|  | ZMĚNOVÝ LIST pro změny dle § 222 odst. 4 ZZZV | | |
| | Název stavby: | Rekonstrukce západního vstupního prostranství do areálu Kamencového jezera z ulice Přemyslova a městské pláže, ev.č. d202200327 | |
| | Číslo Změnového listu: | ZL 13 | |
| Předmět změny: | Retenční nádrž - podkladní železobeton a ochranný nátěr | | |

ŽELEZOBETONOVÁ DESKA POD RETENČNÍ NÁDRŽ

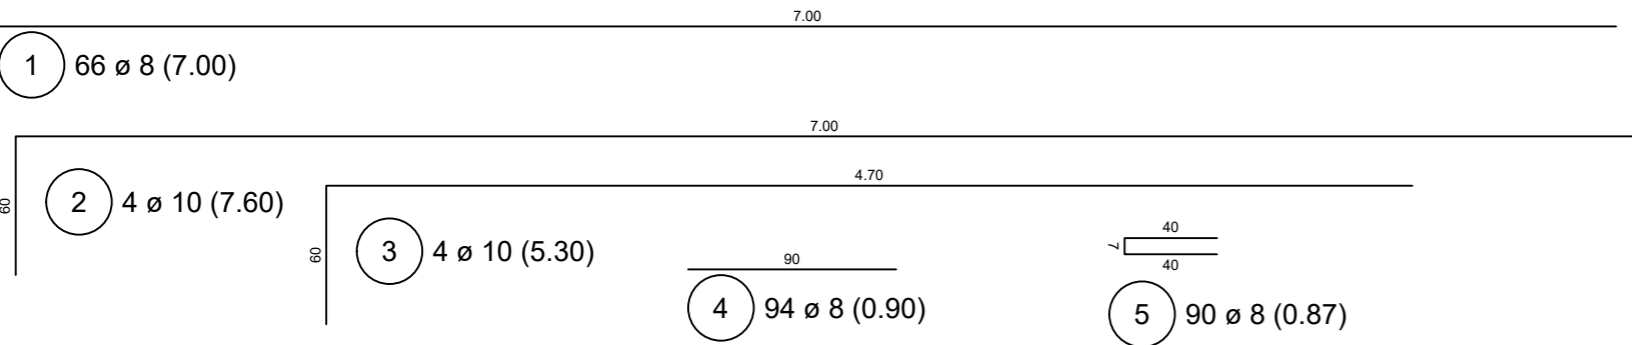
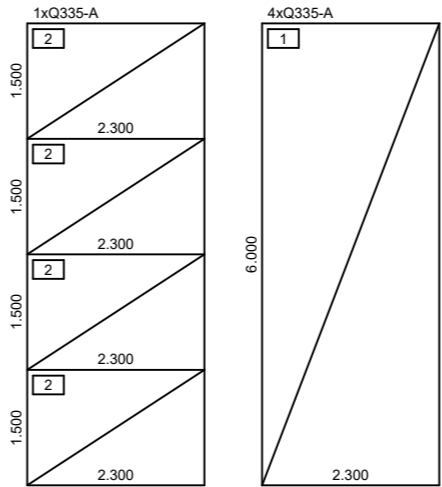
Na základě doporučení geotechnika, který zhodnotil základovou spáru po provedení zemních prací, bude pod retenční nádrží provedena podkladní betonová deska z betonu C25/30 XC2, XA3, XF3 s ocelovou výztuží.

Rozbor vody z výkopu prokázal vysokou agresivitu této vody. Z tohoto důvodu se povrch retenční nádrže musí opatřit epoxidovým nátěrem ve složení IZOLAK + 2x EPOXY DHT.

DESKA POD RETENČNÍ NÁDRŽ
BETON C25/30 XC2, XA3, XF3
krytí 35mm

Souhlasím s provedením podkladní železobetonové desky pod retenční nádrží z betonu C25/30 XC2, XA3, XF3 s ocelovou výztuží a opatření prefabrikovaných železobetonových retenčních nádrží epoxidovým nátěrem ve složení IZOLAK + 2x EPOXY DHT.
